PR9.6 Avis d'experts - Déclaration de conformité

Recueil des avis issus de la consultation auprès des ministères et organismes

Projet : Projet éolien Des Neiges – Secteur Charlevoix sur les territoires de la ville de Baie-Saint-Paul et de la municipalité de la paroisse de Saint-Urbain
Numéro de dossier : 3211-12-243

Figure 1 : Secteur T-34 avec le MH210 bloquant l'accès et sans autre chemin existant

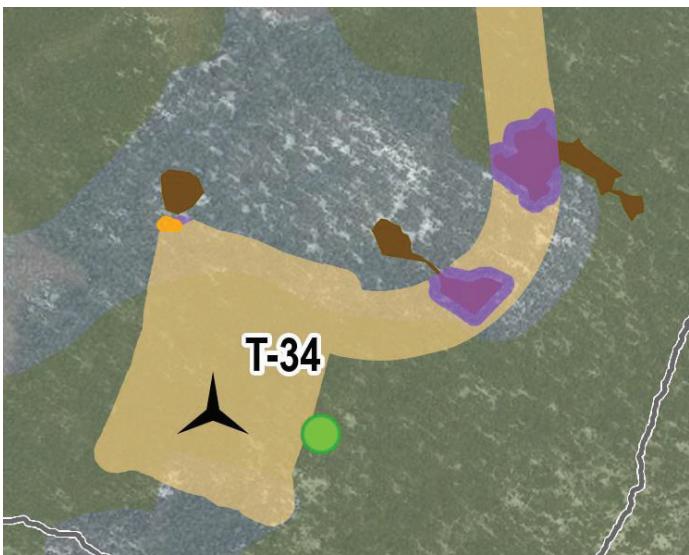
Un effort de caractérisation supplémentaire a été fait à l'été 2025, afin de compléter certains secteurs qui n'avaient pas été caractérisés. Cependant, nous remarquons encore des secteurs qui seraient obstrués par la présence de milieux humides et hydriques (MHH) et donc, qui ne pourraient être déboisés sans empiéter dans les MHH ou leur bande de protection. C'est le cas pour les éoliennes T-34, T-37, T-51, T-52 et T-53. Ces cinq secteurs semblent être enclavés derrière des MHH et sans autres chemins d'accès existants, donc à moins que l'initiateur ne nous précise sa façon de procéder pour aller les déboiser, nous pensons que ces secteurs devraient être retirés de la déclaration de conformité. Les secteurs en question sont montrés aux figures 1 à 4 plus bas.

Figure 5 : Milieu humide d'intérêt identifié au PRMHH

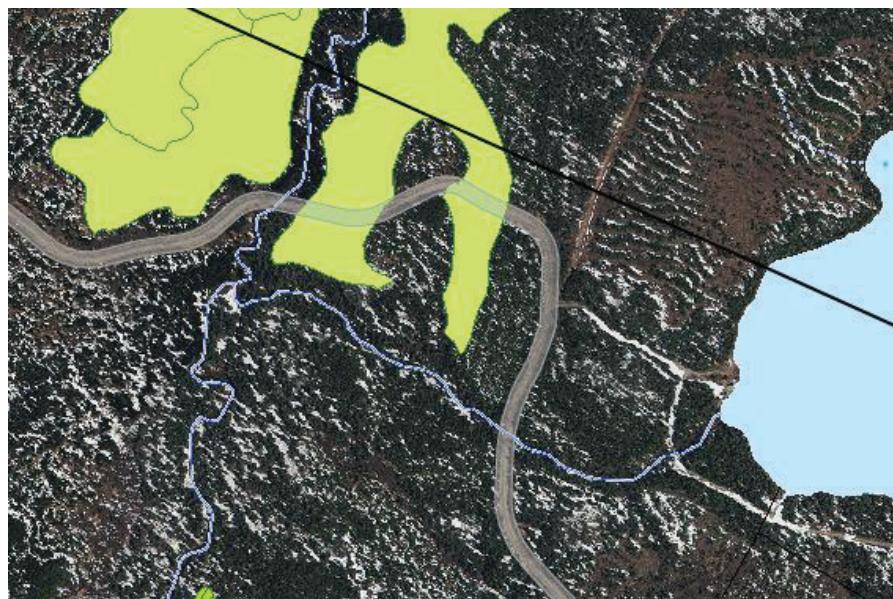
Également, le Plan régional des milieux humides et hydriques (PRMH) de la MRC de Charlevoix a identifié un milieu humide (délimité par photo-interprétation) à potentiel de restauration qui traverse le chemin d'accès existant et qui sera à améliorer à proximité du lac Larouche. Cependant, lorsque l'on compare le milieu représenté dans le PRMH avec celui de notre atlas géomatique et ceux de la caractérisation (MH017, MH027, MH032 et MH101), nous voyons une grande différence dans les superficies. L'effort de caractérisation à cet endroit nous semble faible par rapport à la grosseur de celui photo-interprété. De plus, les fiches terrain des stations que l'initiateur considère comme des milieux terrestres ne nous sont pas transmises et nous ne pouvons donc pas valider leur état. Pour toutes ces raisons, nous considérons que l'entièreté des travaux de déboisement dans la superficie du milieu humide délimité par la MRC devrait être retirée de la déclaration de conformité. Les différences du milieu humide sont montrées aux figures 5 à 7 plus bas.

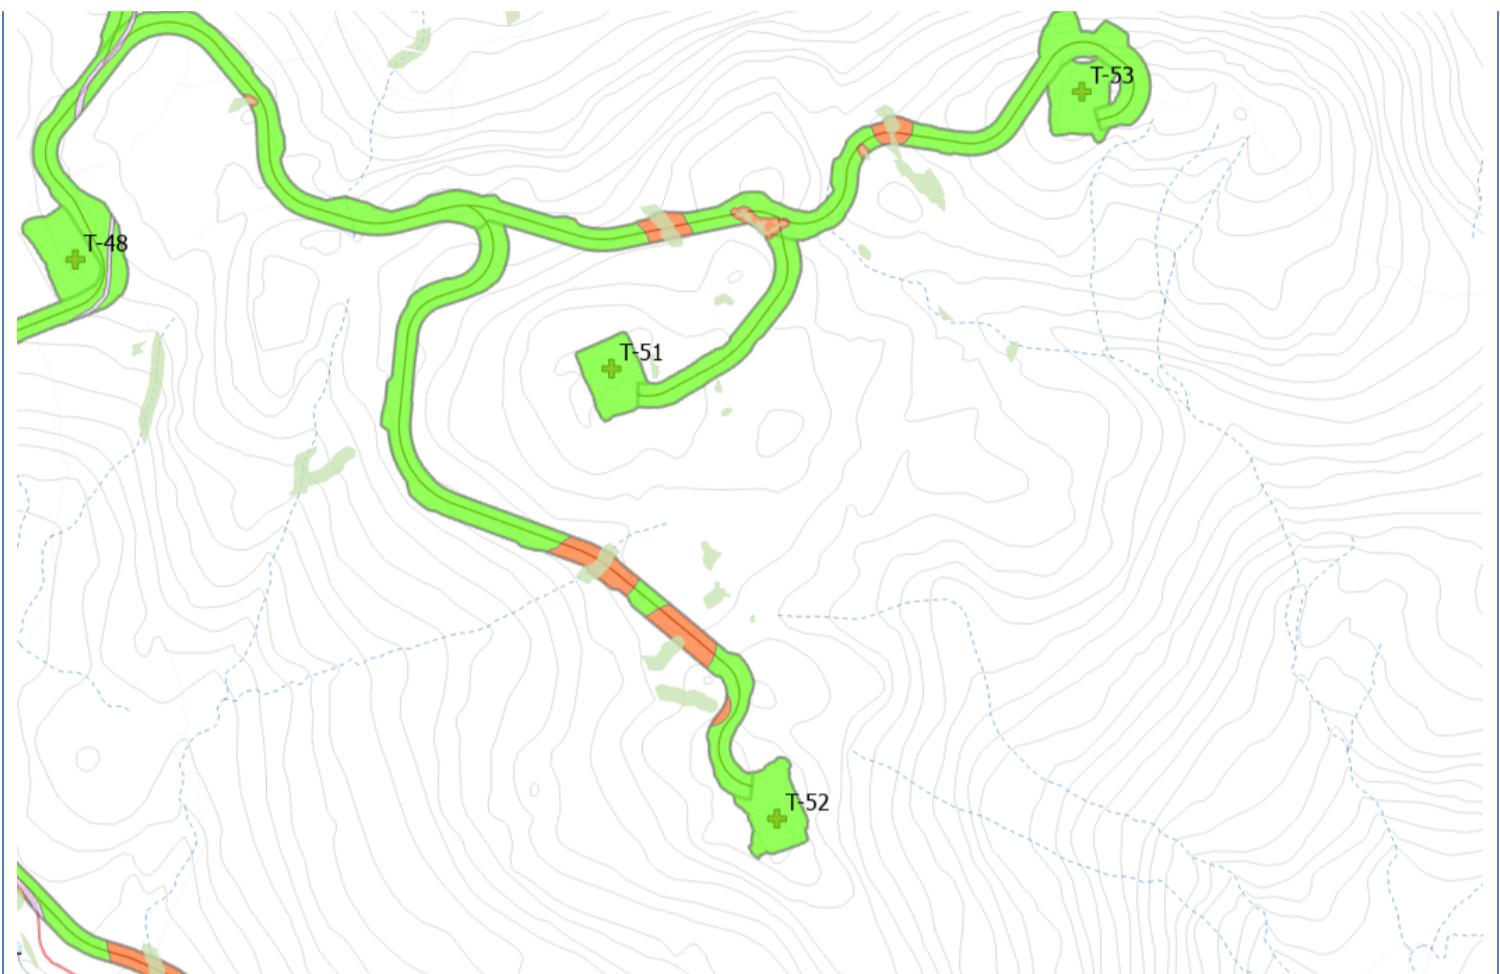
Pour terminer, la DGFa 03-12 s'interroge sur la faisabilité technique de réaliser le déboisement dans des portions du projet qui sont séparées par des sections exclues de la déclaration de conformité. Par exemple, dans la capture d'écran ci-dessous, les portions en vert sont celles où le déboisement est demandé et en orange, celles qui sont exclues de la présente demande. Dans le chemin qui mène à T-52, deux sections vertes sont entrecoupées de sections orange. De quelle manière la machinerie traversera ces milieux ? Il serait nécessaire de clarifier cet aspect.
